In der Praxis nicht bestanden

Mangelhafte Rekonstruktion einer Elektroinstallation

Umstellung vom TN-C- auf das TT-System

1 Umstellung vom TN-C- auf das TT-System – a) Prinzipschaltplan der umgestellten Anlage; b) Darstellung von möglichen Ursachen für das Auftreten von Berührungsspannungen

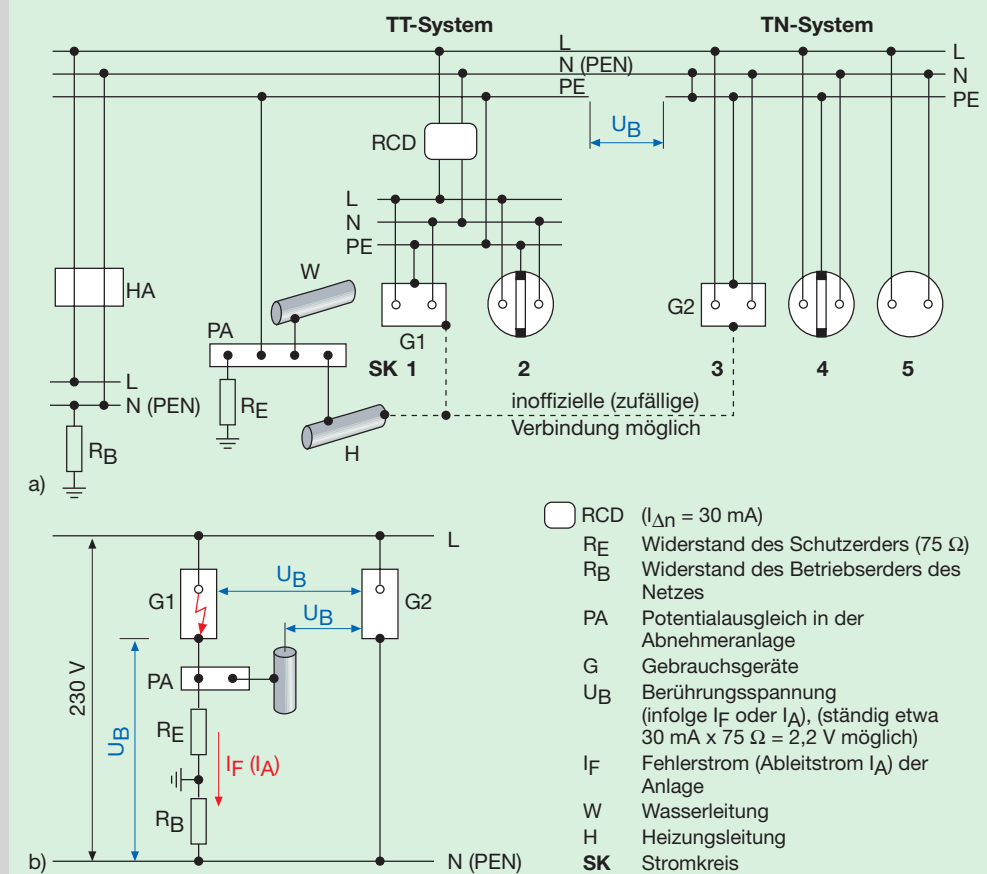
Kein echtes TT-System. Der sogenannte TT-System-Teil der Anlage nach Bild 1 a ist kein echtes TT-System. Sein Schutzleiter R_E ist nicht wie in DIN VDE 0100-300 gefordert vom Erder des Systems R_B unabhängig. Es ist sehr wahrscheinlich, dass über die an die Gebrauchsgeräte angeschlossene Wasserleitung usw. eine Verbindung zwischen den Schutzleitern der Anlagenteile mit dem „TT-System“ und dem „TN-System“ besteht. Somit ist der Erder des Systems R_B mit einem (genehmigten) PEN-Leiter verbunden. Insofern ist der mühsame Versuch, ein Stückchen TT-System zu realisieren, misslungen.

Kein zentraler Potentialausgleich. Für den Anlagenteil mit dem „TN-System“ ist, entgegen den Vorgaben der Norm DIN VDE 100 Teil 410, kein zentraler

Potentialausgleich errichtet worden. Damit wird in Kauf genommen, dass zwischen den Geräten der Anlagenteile eine Berührungsspannung entstehen kann (Bild 1b).

Kein Bestandschutz für Stromkreis 5. Der noch vorhandene Stromkreis 5 mit der früher üblichen Schutzmaßnahme „isolierender Fußboden/Raum“ hat keinen Bestandschutz [2] und hätte zumindest auf die Schutzmaßnahme klassische Nullung umgestellt werden sollen [3].

Nutzung des N- als PEN-Leiter. Es müsste vom EVU die Bestätigung vorliegen, dass der vierte Leiter (Neutralleiter N) weiterhin als PEN-Leiter genutzt werden darf.

- Wäre dies nicht der Fall, so dürften die Stromkreise mit dem TN-S-System nicht angeschlossen worden sein.
- War die Genehmigung vorhanden, so bestand keine Veranlassung zur Trennung in die beiden Anlagenteile. Die gesamte An-

lage hätte bis zur endgültigen
Rekonstruktion der alten
Stromkreise als TN-S-System
mit Überstrom- bzw. mit FI-
Schutzeinrichtung betrieben
werden können.
